A COMISSÃO PERMANENTE DE ANÁLISE DE ESTUDO DE IMPACTO DE VIZINHANÇA

LDD ENGENHARIA ARQUITETURA E CONSULTORIA LTDA, inscrita no CNPJ sob nº 11.900.052/0001-30 vem por meio deste responder as questões levantadas no Parecer 011/2026 referente ao processo administrativo 62.567/2025(1Doc), empreendimento Oceanic Park:

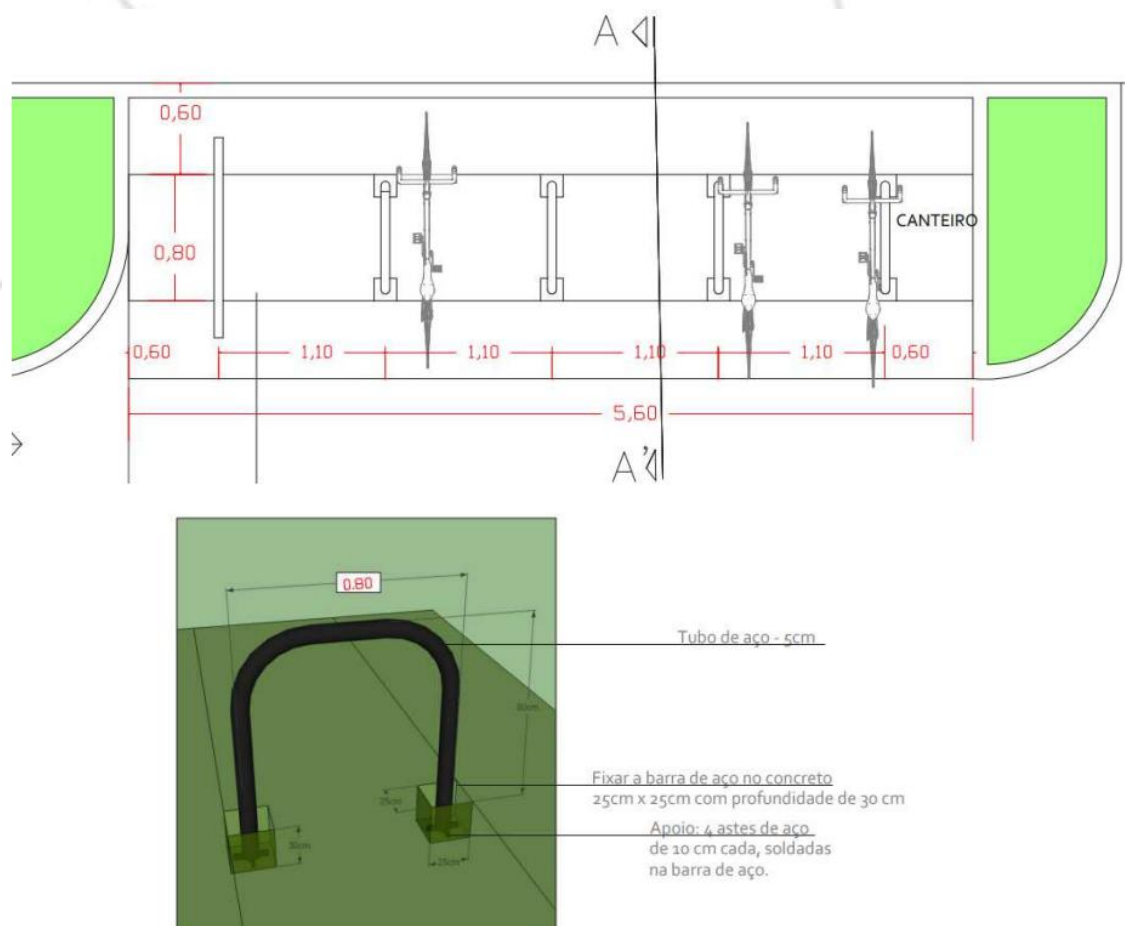
- Incluir as sinalizações táteis nas calçadas, respeitando plenamente as diretrizes da NBR 16537 - Acessibilidade — Sinalização tátil no piso — Diretrizes para elaboração de projetos e instalação e da NBR 9050 - Acessibilidade a edificações, mobiliário, espaços e equipamentos urbanos. OBS: deve ocorrer a demonstração/diferenciação entre a sinalização tátil direcional e de alerta;

R: Foi realizada a adequação no projeto arquitetônico.

1.4. Numeração

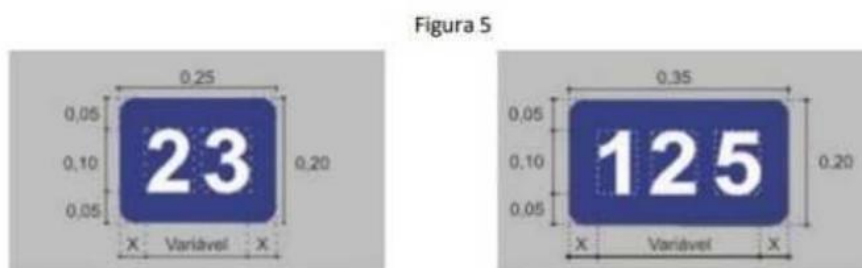
Todas as vagas reservadas em áreas de estacionamento privado de uso coletivo devem ser numeradas. O numeral deve ter altura de 0,10m, na cor branca, inserido num retângulo azul, conforme exemplo de aplicação da Figura 5, exceto quando o pavimento for também azul, conforme Figura 6.

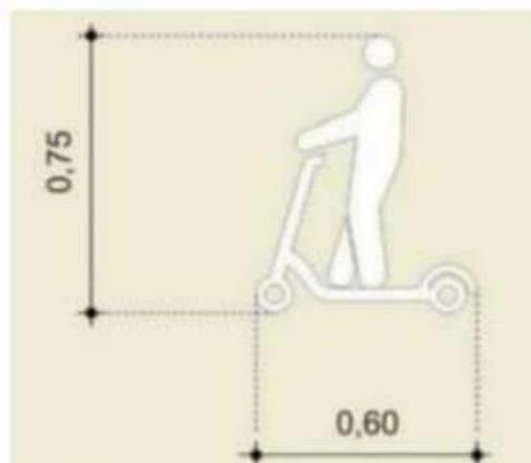
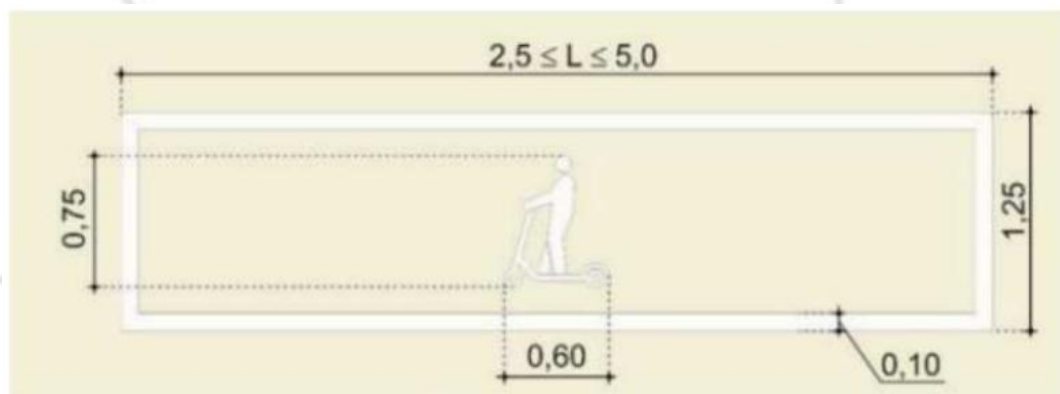
- Incluir, nas pranchas das vagas de estacionamento, o trajeto de rota acessível das pessoas PNE, desde a vaga de PNE até um local seguro, de acordo com as diretrizes de rota acessível expostas na NBR 9050;

R: Foi realizada a adequação no projeto arquitetônico.
